**Avis délibéré
de la Mission régionale d'autorité environnementale (MRAe) d'Île-de-France
en date du 14 février 2020 sur le projet de requalification
du site des Mathurins situé à Bagneux (Hauts-de-Seine)**

Le présent avis porte sur le projet d'aménagement du site des Mathurins à Bagneux. Il est émis dans le cadre des demandes de permis de construire des lots E1, D1, D2 et D3.

Figure 2: répartition des programmes par lot, cartes des rez-de-chaussée
Source : EI, p. 73

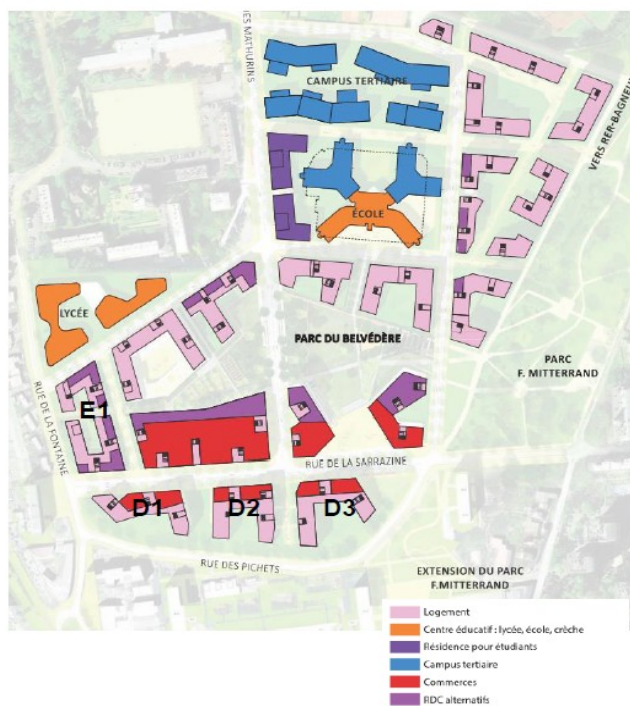
- la présentation des programmes immobiliers prévus sur les lots E1, D1, D2 et D3 (cf leur localisation figure 2) ;
- le bilan des thématiques environnementales, avec leurs niveaux de sensibilité et le bilan des impacts du projet ;
- la synthèse des principales mesures d'évitement, de réduction et de compensation (mesures ERC) ;
- certaines réponses aux recommandations de la MRAe figurant dans le mémoire en réponse ;
- la prise en compte de certains enjeux (notamment paysager) de la première phase d'aménagement.
